LM-PIE-03-2021

### INSPECCIÓN DE LA CONSTRUCCIÓN DE LAS UNIDADES FUNCIONALES III Y IV DE CIRCUNVALACIÓN NORTE – RUTA NACIONAL Nº 39

San José, Costa Rica  
18 de enero, 2021

**Figura 2.** Problemas de oxidación en los apoyos de las vigas principales. **(a)** Oxidación de la placa superior del apoyo. **(b)** Tuberías que descargan el agua de lluvia proveniente de la superestructura cerca del apoyo exterior.

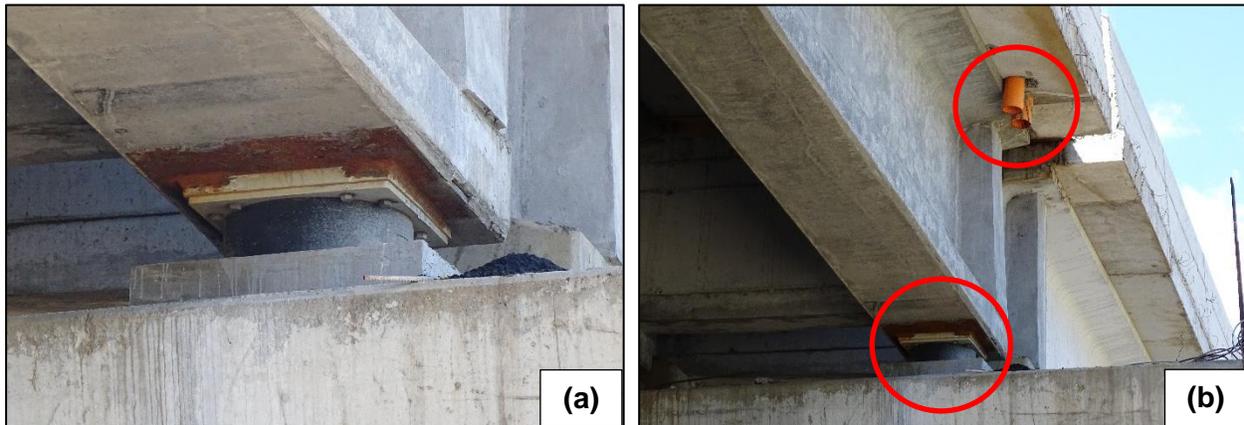
- A. En algunas de las pilas del viaducto se observó que las placas de acero que unen los dispositivos de apoyo con las vigas principales presentan oxidación (ver Figura 2a), esto debido a la falta de aplicación de un sistema de protección a las placas de acero. Esta situación es mucho más evidente en aquellos apoyos que son afectados directamente por el agua de lluvia proveniente de la superestructura (ver Figura 2b).
- B. En otras pilas del viaducto se pudo observar que ya se ha aplicado un sistema de protección a las placas de acero de los apoyos (ver Figuras 3a y 3b).

Solicitar al Contratista una respuesta por escrito en la que indique cuál es el sistema de protección que se está aplicando a las placas de acero de los apoyos y el procedimiento que se está utilizando para aplicarlo, ya que esta información no se indica en los planos del proyecto. Adicionalmente, que aclare si está previsto aplicar el sistema de protección a la totalidad de apoyos del viaducto.

**Figura 4.** Agrietamiento y desprendimiento del concreto alrededor de las placas de acero de los apoyos de aislamiento sísmico.

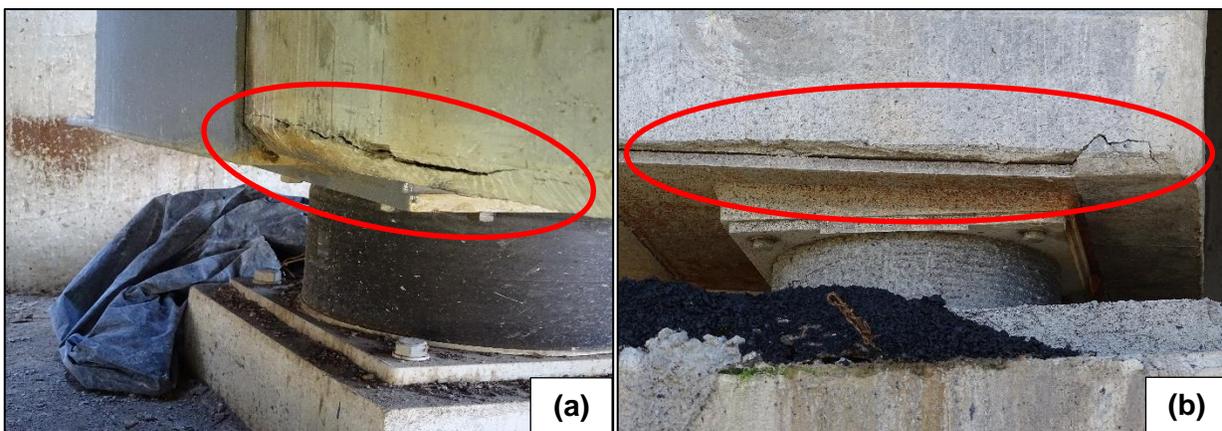
Se observó agrietamiento y desprendimiento del concreto alrededor de las placas de acero que están embebidas en las vigas principales y que se utilizan para unir las vigas con los apoyos de aislamiento sísmico (ver Figuras 4a y 4b). Este es un problema generalizado que se presenta a lo largo del viaducto. Esto representa un problema de durabilidad ya que al desprenderse el concreto, las placas de acero quedan expuestas y muchas de estas aún no cuentan con un sistema de protección (ver Observación 1.A).

Solicitar al Contratista una respuesta por escrito de si va a tomar alguna medida con respecto al agrietamiento y desprendimiento de concreto observado alrededor de las placas de acero que están embebidas en las vigas principales y que se utilizan para unir las vigas con los apoyos de aislamiento sísmico.

**Figura 6.** Componentes del apoyo esférico de libre deslizamiento de *Freyssinet Products Company*, según se muestra en la ficha técnica. Se resaltan los componentes de la superficie deslizante.

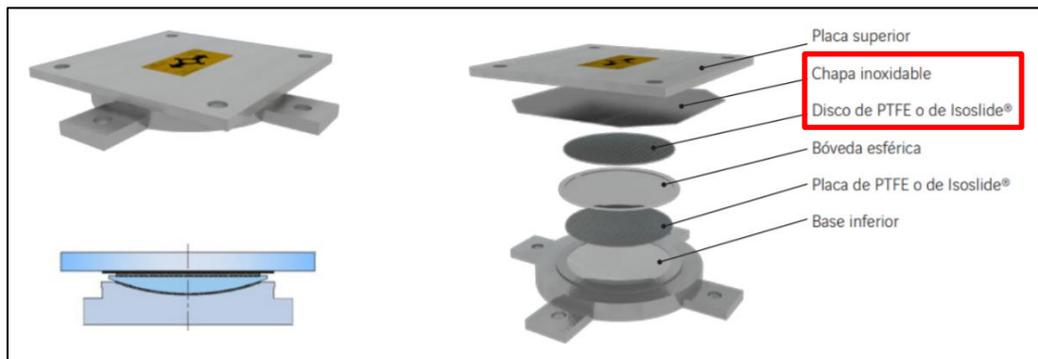
- B. La capacidad de desplazamiento de los apoyos esféricos generalmente se logra por medio de una superficie deslizante conformada por PTFE (conocido popularmente como teflón) en contacto con una lámina de acero inoxidable. En la Figura 6 se muestran los componentes del apoyo esférico de libre deslizamiento de *Freyssinet Products Company*, que corresponde al fabricante de los apoyos utilizados en el proyecto (según se pudo determinar a partir de las etiquetas de los apoyos observados en sitio). En la figura se resalta la ubicación de la lámina de acero inoxidable y el disco de PTFE, los cuales se encuentran justo debajo de la placa superior del apoyo. La lámina de acero inoxidable se pudo observar en los apoyos instalados en sitio (ver Figura 7). El elemento rígido de color rojo mencionado en la Observación 3.A parece estar impidiendo el movimiento libre de la parte superior del apoyo sobre la superficie deslizante.

Solicitar al Contratista una respuesta por escrito de si está previsto remover los elementos rígidos de color rojo observados en los apoyos esféricos, antes de que el viaducto sea puesto en operación.

**Figura 9.** Encamisado de acero observado en los extremos de las vigas principales de las rampas de acceso al viaducto. **(a)** Vista lateral del encamisado. **(b)** El encamisado se observó únicamente sobre los apoyos de aislamiento sísmico y no sobre los apoyos esféricos.

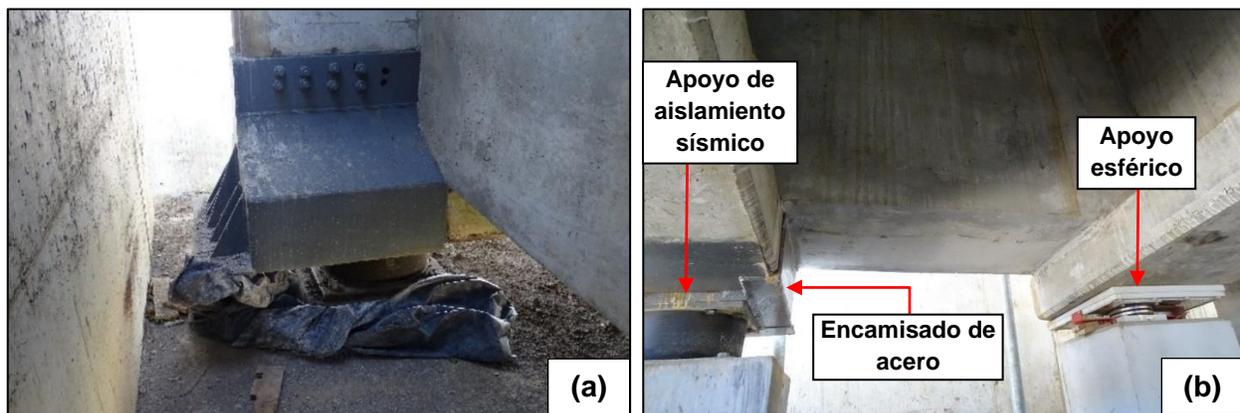
En los bastiones de las rampas de acceso al viaducto, tanto de la rampa norte como de la rampa sur, se observó un encamisado de acero en el extremo de algunas vigas principales, el cual cubre toda el ala inferior y parte del alma de cada viga (ver Figura 9a). El encamisado de acero se observó únicamente en las vigas colocadas sobre apoyos de aislamiento sísmico (vigas de los costados), y no en las vigas colocadas sobre apoyos esféricos (vigas centrales), (ver Figura 9b).

Solicitar al Contratista una respuesta por escrito que indique cuál es el propósito del encamisado de acero en el extremo de las vigas principales colocadas sobre apoyos de aislamiento sísmico.

**Figura 10.** Desalineamiento entre la línea de centro del diafragma y la línea de centro del apoyo.

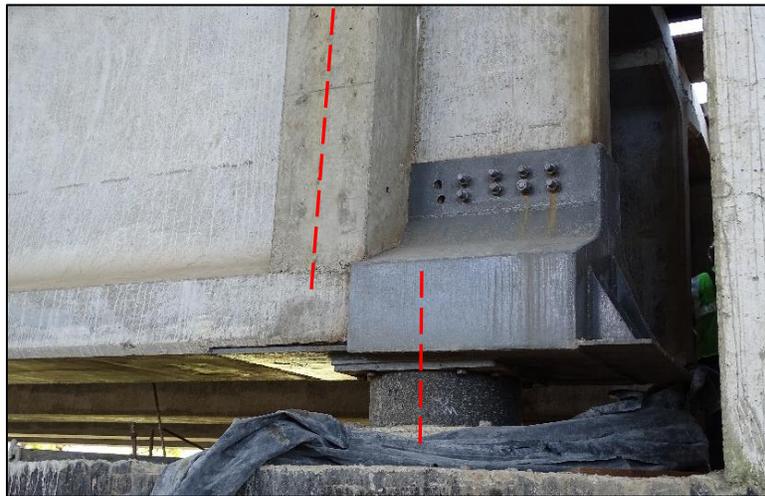
- A. Justo al lado del encamisado de acero mencionado en la observación anterior, se pudo observar que la línea de centro del diafragma que fue construido inicialmente no coincide con la línea de centro de los apoyos (ver Figura 10). Asimismo, la placa de acero que está embebida en el ala inferior de la viga no está centrada sobre el apoyo de aislamiento sísmico. Estos aspectos parecen indicar que la longitud original de las vigas principales no era suficiente y que fue necesario incrementarla en sitio.
- B. En el caso de la rampa sur únicamente, se pudo observar que se había aumentado el espesor del diafragma de bastión entre una viga y otra (ver Figura 11). Con este aumento de espesor, la línea de centro del diafragma sí coincide con la línea de centro de los apoyos.

Solicitar al Contratista una respuesta por escrito en la que indique la siguiente información:

- Por qué fue necesario realizar las modificaciones observadas en las vigas principales y los diafragmas sobre los bastiones de las rampas de acceso al viaducto.
- Que aclare si está previsto aumentar el espesor del diafragma de bastión de la rampa norte, de forma similar a como ya se hizo en la rampa sur.
- El detalle de todas las modificaciones realizadas al diseño original de las vigas principales y los diafragmas de bastión de ambas rampas de acceso al viaducto.

**Figura 12.** Acero de refuerzo colocado sobre el tablero de concreto existente de las rampas de acceso al viaducto. **(a)** Rampa de acceso norte. **(b)** Rampa de acceso sur.

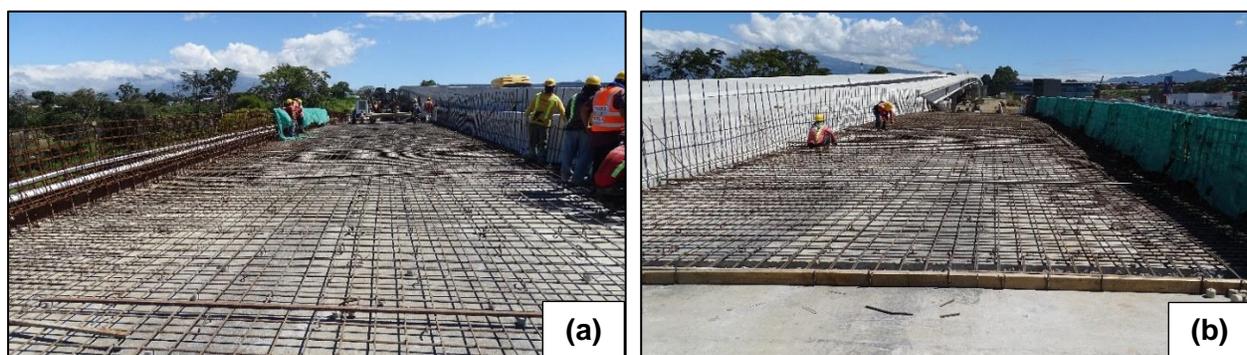
- A. En ambas rampas de acceso al viaducto se observó que se había colocado una capa adicional de acero de refuerzo sobre el tablero de concreto construido inicialmente (ver Figuras 12a y 12b), lo cual es evidencia de que se realizará una colada de concreto sobre el tablero existente para aumentar su espesor. Los trabajadores del proyecto indicaron que este trabajo fue necesario para cumplir con las cotas de elevación que se indican en los planos.

Solicitar al Contratista una respuesta por escrito de las razones por las cuales se está incrementando las dimensiones del tablero y de las barreras vehiculares de las rampas de acceso al viaducto.
